Flitework P38 Lightning 1.5m

Ergänzung / Completion

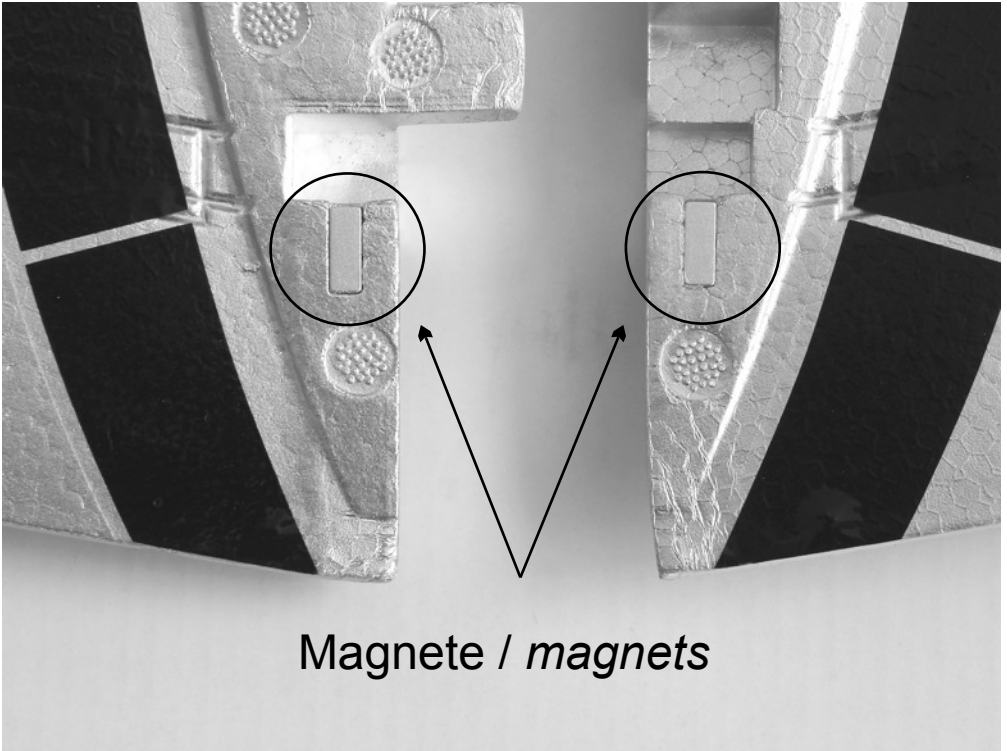
Es ist möglich, dass bei einigen Lightnings die Magnete für die Fixierung der Kabinenhaube fehlen. Wenn dieser Fall eintritt, ersuchen wir sie, die hier beigelegten Magnete an den Flächenenden mit 5 Minuten Epoxykleber einzukleben. - Danke

It is possible, that some Lightnings are delivered without the magnets for fixing the canopy. In this case, please glue the attached magnets into the shown position. Use 5 min. epoxy glue. - Thanks!
